Ministerie van Verkeer en Waterstaat  
Directoraat-Generaal Rijkswaterstaat  
Projectbureau Zeeweringen

Betreft  
Klinkerbekledingen Yerseke

Datum  
01-04-07  
Datum  
20-04-2007  
Bijlage(n)  
Kenmerk  
K-07-04-13

### ADVIES KLINKERBEKLEDING YERSEKE (dp 1359-1360 en 1370-1375)

#### Optie 1

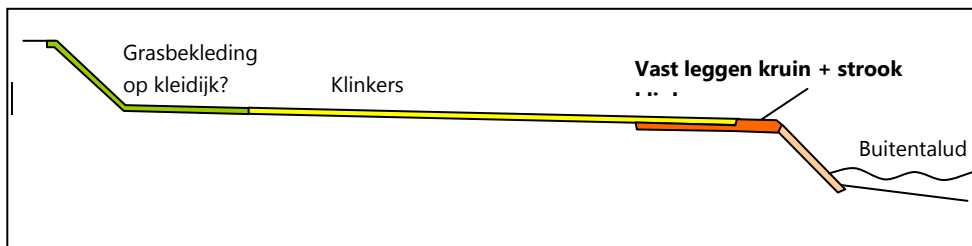
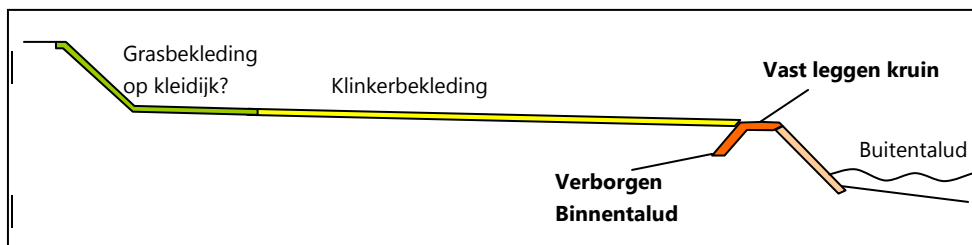
Geadviseerd wordt om de kruin van het buitentalud vast te leggen door een strook achter het talud te verhardenen en een verborgen binnentalud.

Waarschijnlijk kunnen vrijkomende (gekantelde) Haringmanblokken hiervoor worden gebruikt.
